Závazné stanovisko dotčeného orgánu na úseku požární ochrany

Název stavby: Rekonstrukce střechy drogerie TETA, Hlavní náměstí č.p.25/111, Krnov

Předložená dokumentace: ohlášení stavby

TECHNICKÁ ZPRÁVA

PŘÍLOHA č. 1 K PRK

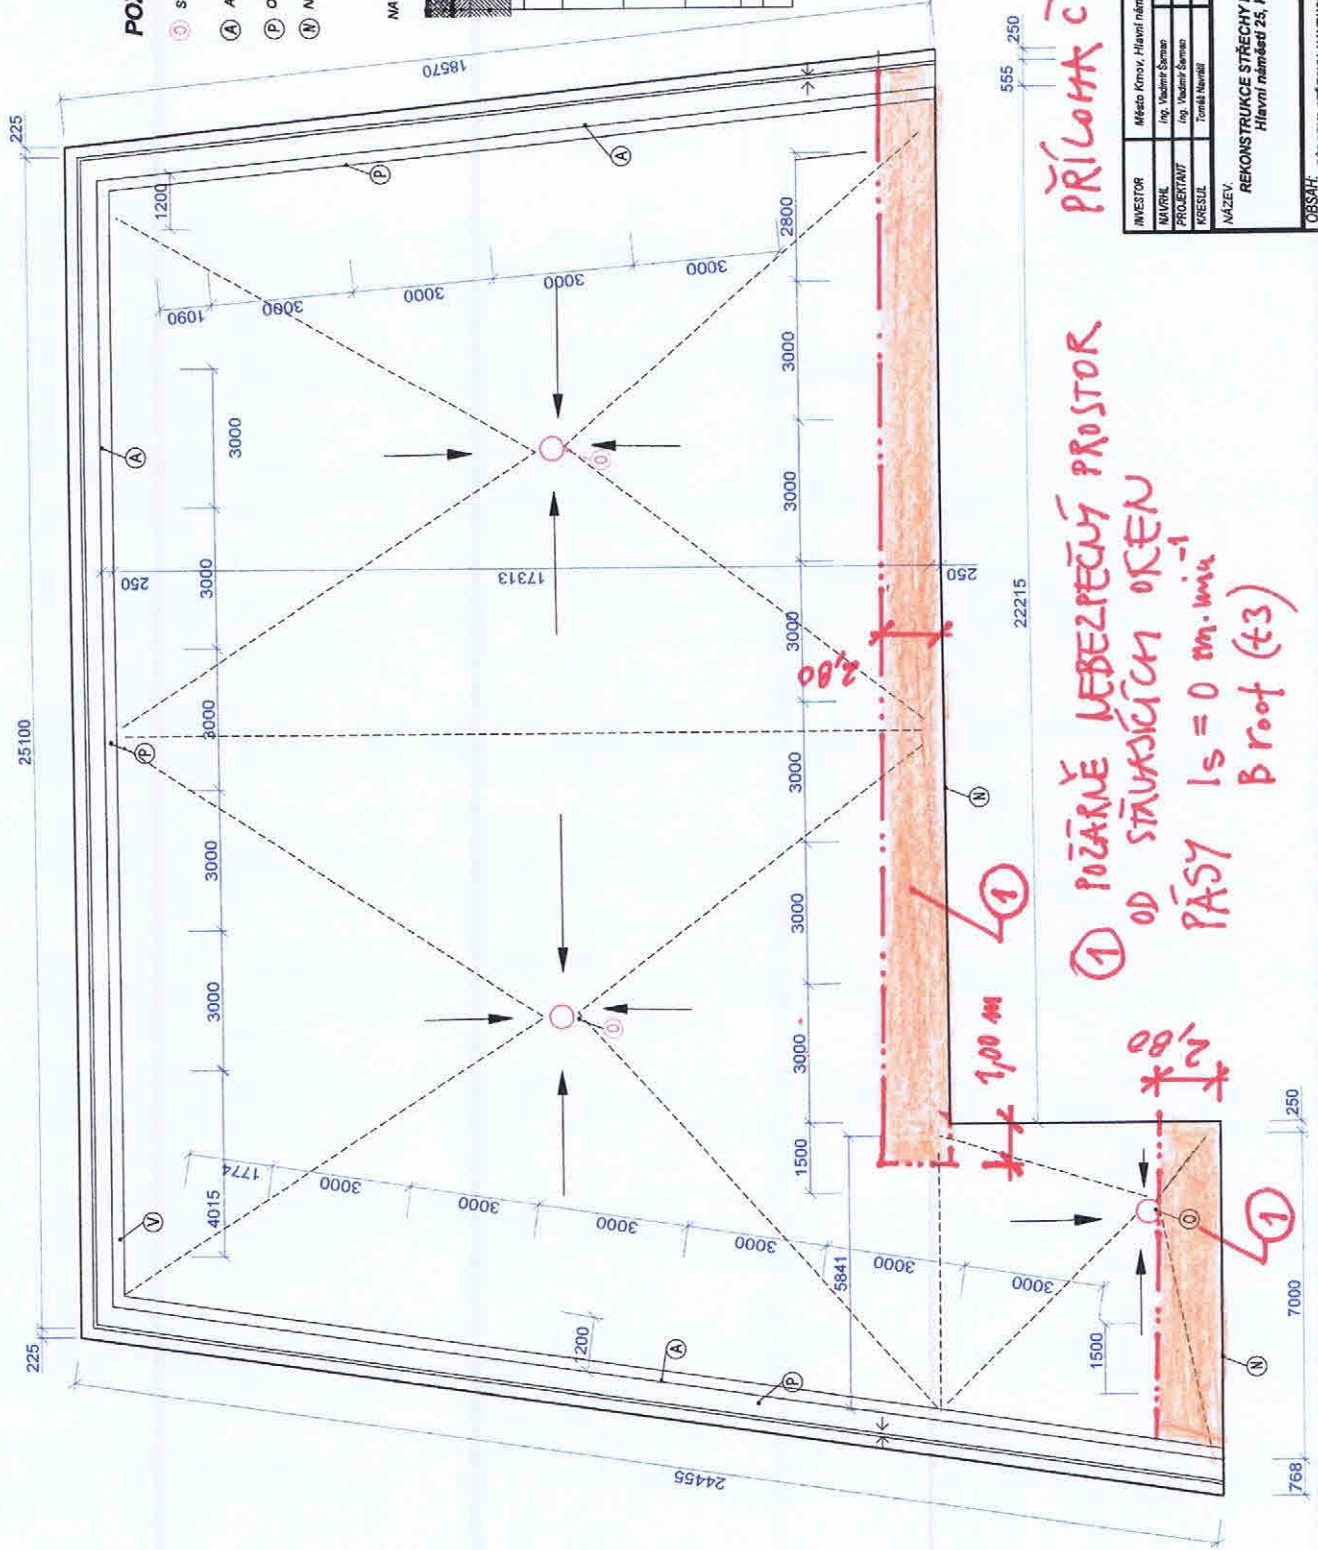
V tomto prostoru bude provedena úprava horní asfaltového pásu

Např.: ELASTEK 40 FIRESTOP s retardéry hoření na tepelné izolaci z EPS 100S o min. tloušťce 100mm bude splňovat použití do požárně nebezpečného prostoru B roof (t3).

Povrchová vrstva musí vykazovat index šíření plamene $i_s = 0 \text{ mm.min}^{-1}$.

Umístění viz příloha č.1

① POŽÁRNĚ NEBEZPEČNÝ PROSTOR
OD STÁVAJÍCÍCH OKEN
PÁSY ls = 0 mm. min.
Broot (±3)

- **Rekonstrukce střechy bude provedena dle předložené dokumentace**
- **V rámci nové konstrukce střechy bude horní vrstva (lepenka) provedena do požárně nebezpečného prostoru viz výše uvedené**
